Gemeinde Heidenrod

Bebauungsplan "Rechts vom Berndrother Weg"

Behandlung der Einzelstellungnahmen

Stand: 2023-10-19 **Projekt**: PKO 21-002

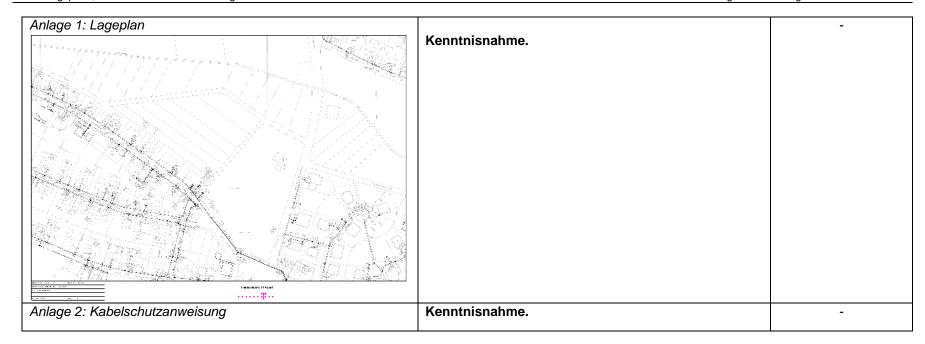
Plangebiet und außerhalb des Plangebiets erforderlich. Bitte teilen Sie uns zum Zweck der Koordinierung mit, welche eigenen oder Ihnen bekannten Maßnahmen Dritter im Bereich folgender Straßen stattfinden werden.	Die Stellungnahme wird zur Kenntnis genommen. Dies betrifft dem Bebauungsplan nachgelagerte Planungsschritte.	-
Für den rechtzeitigen Ausbau des Telekommunikationsnetzes sowie die Koordinierung mit dem Straßenbau und den Baumaßnahmen der anderen Leitungsträger ist es notwendig, dass Beginn und Ablauf der Erschließungsmaßnahmen im Bebauungsplangebiet der Deutschen Telekom Technik GmbH unter dem im Briefkopf genannten Adresse so früh wie möglich, mindestens 6 Monate vor Baubeginn, schriftlich angezeigt werden.	Die Stellungnahme wird zur Kenntnis genommen. S.o.	-
Wir machen darauf aufmerksam, dass aus wirtschaftlichen Gründen eine Versorgung des Neubaugebietes mit Telekommunikationsinfrastruktur in unterirdischer Bauweise nur bei Ausnutzung aller Vorteile einer koordinierten Erschließung	Die Stellungnahme wird zur Kenntnis genommen. S.o.	-
